Al Servicio de Energía de la Dirección General de Industria, Energía y Minas

**Asunto: Alegaciones al Parque Eólico Aguayo 4 de 50 MW
y su infraestructura de evacuación**

En relación con el anuncio de Información pública de solicitud de autorización administrativa previa y emisión de declaración de impacto ambiental del anteproyecto del Parque Eólico (PE) Aguayo 4 de 50 MW y su infraestructura de evacuación, en el términos municipales de Luena y Molledo promovido por la empresa Generadora Eléctrica Verde III, S.L y con expediente núm. EOL-32-2020, comparezco y formulo las siguientes **ALEGACIONES**:

DISPOSICIÓN FÍSICA DE PARQUES Y SETS

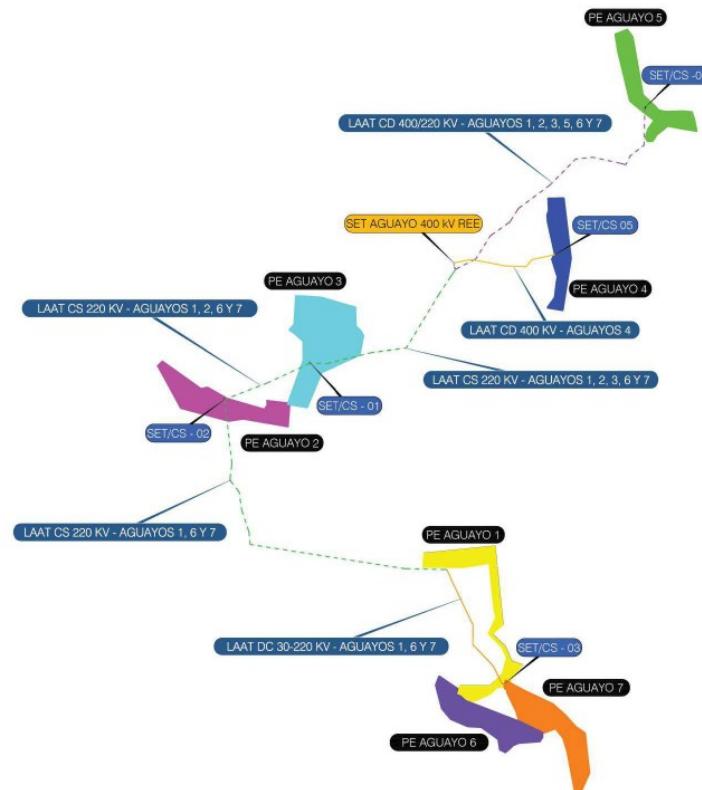
Desde el 17 de Julio de 2014 en la Comunidad Autónoma de Cantabria se encuentra vigente el **Plan de Sostenibilidad Energética de Cantabria 2014-2020 (PSEC)**, aprobado mediante Decreto 35/2014, de 10 de junio, que incluye las **Directrices Técnicas y Ambientales para el desarrollo de los parques eólicos**. Esta normativa se considera fundamental, por afectar tanto a la tramitación ambiental de los proyectos como a las condiciones para la implantación de este tipo de instalaciones en Cantabria. Las Directrices Técnicas y Ambientales para la regulación del desarrollo de los parques eólicos derivados del PSEC, especifican que “*a los efectos de la elaboración del Estudio de Impacto Ambiental se entenderá por parque eólico la unidad formada por el conjunto de aerogeneradores, plataformas de montaje, torres de medición, caminos de acceso y red de drenaje, zanjas de cableado, transformadores, subestación eléctrica de transformación, edificio de control y línea eléctrica de evacuación hasta el punto de unión con una línea de evacuación existente a la que vierta su energía. En cuanto al criterio para evitar la fragmentación de proyectos eólicos, el elemento definidor de que dos parques eólicos realmente forman parte de un mismo proyecto a los efectos previstos por la normativa de evaluación de impacto ambiental será el de que realicen una utilización común de infraestructuras*. Así, **todos los**

aerogeneradores interconectados entre sí con una evacuación única constituyen un parque eólico, de forma que hay un único parque eólico —una única instalación de producción de energía eólica— cuando hay una línea única de evacuación hacia un transformador con tensión de salida idéntica a la red de transporte. Ahora bien, diversos titulares de parques eólicos pueden compartir una misma infraestructura de evacuación preexistente por lo que en ese caso se considera parque a la que vierte su energía a un transformador anterior, utilizado sólo por ella”.

adecuada conjunta, global y acorde con la envergadura del Parque, garantizando la salvaguarda del patrimonio natural cántabro con la debida evaluación de impactos de manera conjunta, en lugar de, la torticera segregación de los mismos que hace el promotor en cada uno de los EIA por separado.

Al menos, en todo caso y previo a la emisión de cualquier resolución definitiva del órgano ambiental, se deberían subsanar en el EIA de este Parque, la evaluación de impactos acumulados y sinérgicos considerando todos ellos. Dichas subsanaciones deberán ser sometidas a un nuevo proceso de información pública y consultas por aplicación del art. 38.4 de la LEA, dada la envergadura de las omisiones en la definición del proyecto y del EIA respecto a lo definido en las directrices mencionadas.

Finalmente, y respecto al órgano sustantivo, el artículo 73 de la ley 21/2013 de Evaluación ambiental, reza: “*El órgano administrativo que inicie o tramite un procedimiento, cualquiera que haya sido la forma de su iniciación, podrá disponer su acumulación a otros con los que guarde identidad sustancial o íntima conexión. Contra el acuerdo de acumulación no procederá recurso alguno.*” Considerando que dicha norma es de aplicación al presente caso, que el órgano sustantivo de los PE Aguayo 1,2,3,4,5,6 y 7 es coincidente, **Dirección General de Industria, Energía y Minas**, y considerando lo dispuesto en las directrices aprobadas por ambas DG del Gobierno de Cantabria, **debiera** el órgano sustantivo al que nos dirigimos disponer de oficio la acumulación de proyectos y **remitirlo para tramitación conjunta de todos ellos al Ministerio dado que la potencia del Parque resultante de los siete subparques es de**

350 MW. El órgano responsable de la tramitación del proyecto conjunto será el MITECO, al superar los 50 MW en aplicación del mismo cuerpo legal, Ley 21/2013.
